<b>Beschlussvorlage</b>	<b>Vorlage-Nr:</b>	<b>VO/12/383</b>
	Status:	öffentlich
	Datum:	17.08.2012
Federführend:	Bericht im Ausschuss:	Henning Tams
Bau- und Planungsamt	Bericht im Rat:	
	Bearbeiter:	Henning Tams
<b>B-Plan 72 "Ahrenloher Str.- Baumschulenweg"</b>		
<b>Abwägung über die Ergebnisse der frühzeitigen Öffentlichkeitsbeteiligung, Änderung des Geltungsbereiches, Entwurfs- und Auslegungsbeschluss</b>		
Beratungsfolge:		
Datum	Gremium	
03.09.2012	Bau- und Planungsausschuss

Bebauungsplan Nr. 72

Baumschulenweg/Ahrenloher Straße

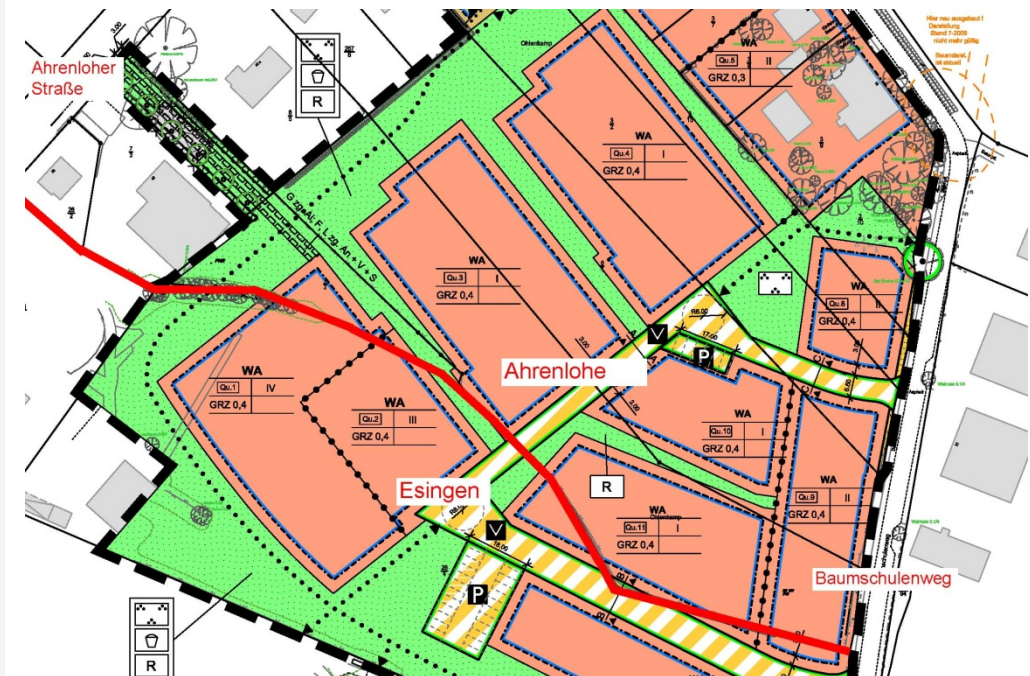
Herr [REDACTED] weist auf den an der Ahrenloher Straße südwestlich angrenzenden Bereich hin. Er regt an, das Grundstück „Ahrenloher Straße 40“ in den Geltungsbereich B-Plan 72 mit einzubeziehen.

Anknüpfend an seine erste Anregung weist Herr [REDACTED] auf eine frühere Grenze zwischen der Ahrenloher Straße und dem Baumschulenweg hin. Aufgrund der historischen Bedeutung solle man diese erhalten, indem man sie zum Beispiel besonders in die Grünflächenplanung einbezieht. Denkbar wären auch die Erschaffung eines Weges mit dem Namen „Ahrenloher Grenzweg“ sowie ein Informationsschild für Außenstehende.
